GOBIERNO REGIONAL
JUNÍN

RESOLUCIÓN GERENCIAL REGIONAL DE INFRAESTRUCTURA

N° 010-2026-G.R.-JUNÍN/GRI

Que, el Gobierno Regional Junín y el CONSORCIO DEL CENTRO, con fecha 03 de diciembre del 2024, suscribieron el Contrato N°361-2024/GRJ/ORAF, para la ejecución de la obra: "MEJORAMIENTO DEL CIRCUITO VIAL CHUPACA - SICAYA - VICSO - ACO - MITO, L = 22+044 KM - PROVINCIAS DE CHUPACA, HUANCAYO, CONCEPCIÓN – JUNÍN", con CUI N° 2094853, por el monto contractual de S/ 35,697,710.74 (Treinta y Cinco Millones Seiscientos Noventa y Siete Mil Setecientos Diez con 74/100 soles), y un plazo contractual de (300) Días Calendario;

Cronograma de la prestación adicional de obra n.º 4 vigente actualizado a la fecha de inicio

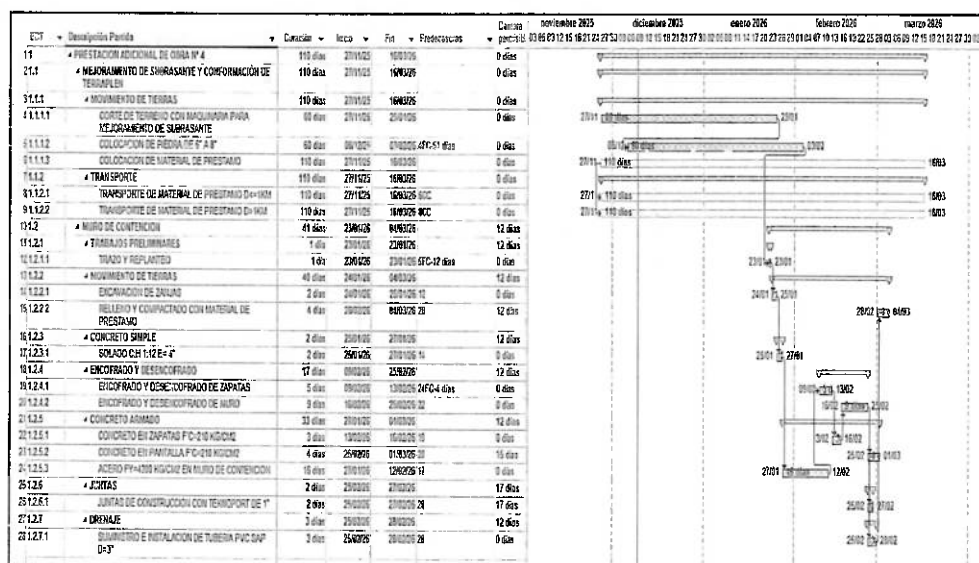
De acuerdo con el cronograma de ejecución presentado por el contratista para la Prestación Adicional de Obra n.º 04, las actividades requieren un total de 110 días calendario tiempo para realizar el mejoramiento de subrasante del tramo 1 desde la progresiva 1+380 a 2+450 metros, así como el relleno con material de préstamo desde la progresiva 0+000 al 13+480, y construcción de muros de contención en el tramo 3.

Cronograma vigente contractual al reinicio de obra N°03 con fecha de término contractual del 16/05/2026

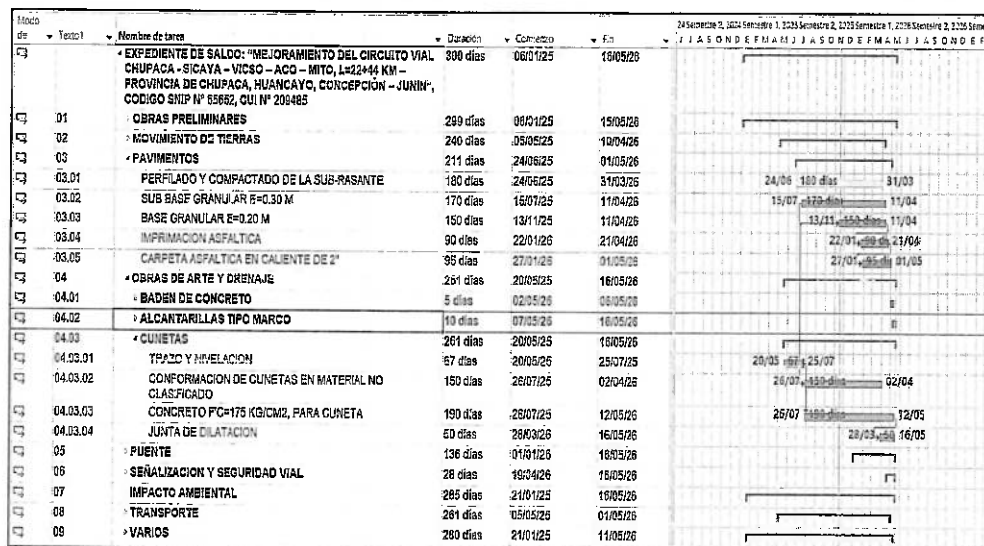
Cabe señalar que, en la actualidad la obra se encuentra en ejecución desde el 10 de noviembre del 2025, así mismo se cuenta con un plazo contractual vigente hasta el 16 de mayo de 2026.

Cronograma de la PAO N° 04 vigente actualizado reinicio de obra 10.11.2025 con fecha de término contractual del 16/05/2026.

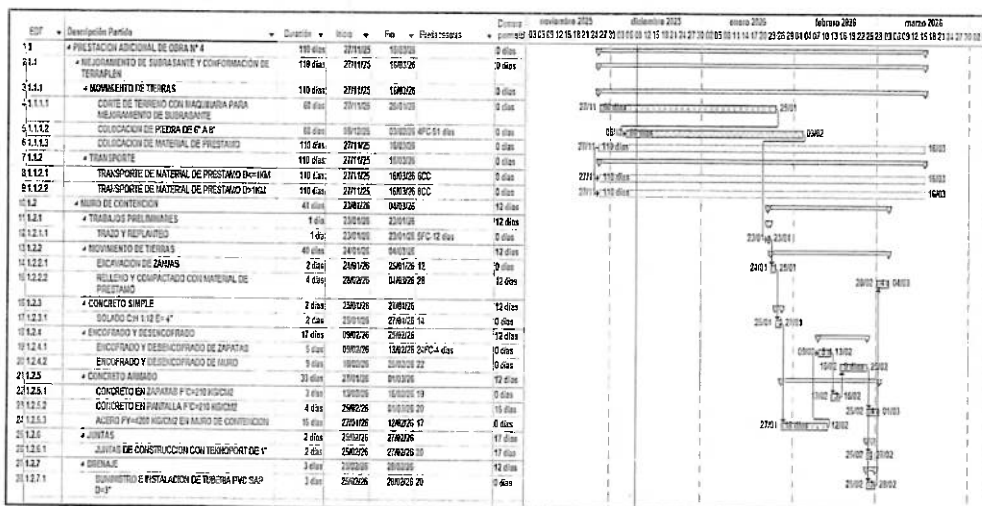
La PAO N° 04 cuenta con un cronograma de ejecución presentado por el contratista por un total de 110 d.c. tiempo para que ejecuten las actividades siguientes: **mejoramiento de subrasante del TRAMO I desde la Prog. 1+380 a 2+450**, así como el relleno con material de préstamo desde la progresiva 0+000 al 13+480, y construcción de muros de contención en el TRAMO III.

Hay que tener presente que para este análisis se tomara en cuenta el Cronograma actualizado del contrato contractual, cronograma aprobado PAO N° 03, cronograma PAO N° 04., para un mejor sustento técnico el cronograma se debe integrar en uno solo y así analizar en conjunto y se debe identificar el impacto de la ruta crítica añadiendo las nuevas tareas y actualizar fechas, por lo que se debe determinar si la nueva partida se superpone con las tareas críticas o si puede ejecutarse en paralelo.

Partida involucrada en la ruta crítica afectada.

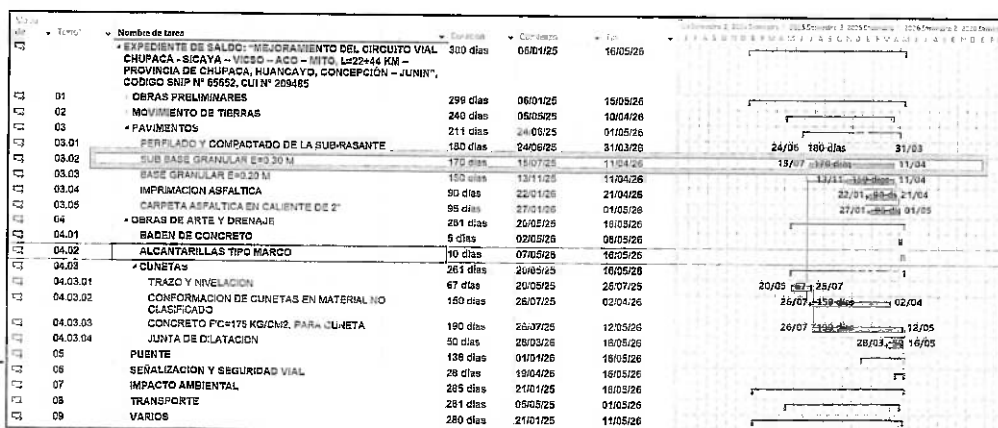
Para este análisis se debe realizar la actualización del cronograma contractual teniendo en cuenta disminución de días en las partidas afectadas que se encuentran dentro de la ruta crítica del cronograma contractual vigente.

- 03.02 SUBBASE GRANULAR E=0.30m con 170 d.c. teniendo inicio el 15.07.2025 y un fin el 11.04.2026.
- 03.03 BASE GRANULAR E=0.20m con 150 d.c. teniendo inicio el 13.11.2025 y un fin el 11.04.2026

Estas mismas partidas afectadas del cronograma vigente van a tener un plazo deductivo dependiendo de su metrado, rendimiento hasta la Prog. 11+000Km siendo la siguiente:

- 03.02 SUBBASE GRANULAR E=0.30m con 30,832.50 m3 R= 406.25 nos da un tiempo unitario de 76 d.c.
- 03.03 BASE GRANULAR E=0.20m con 20,555.02 m3 R=365.20 nos da un tiempo unitario de 57 d.c.

Se puede apreciar claramente que en la prestación adicional No 04 se tiene actividades de Mejoramiento de Subrasante y conformación de terraplén y por lógica constructiva estas actividades se tienen que realizar antes de ejecutar las actividades de colocación de Sub Base Granular y Preparación de Material para Sub Base que están contempladas en la Prestación Adicional No 03 y deductivo No 03, en este contexto como se mencionó anteriormente estas actividades se trabajaran en forma paralela.

Del análisis efectuado se concluye que, para la ejecución de las partidas correspondientes a la PAO N° 04, no resulta necesaria una ampliación de plazo adicional, toda vez que dichas partidas pueden ejecutarse dentro del periodo comprendido en la Ampliación de Plazo N° 03, asociada a la PAO N° 03 y al Deductivo Vinculante N° 03, sin afectar la ruta crítica ni la fecha de culminación del proyecto.
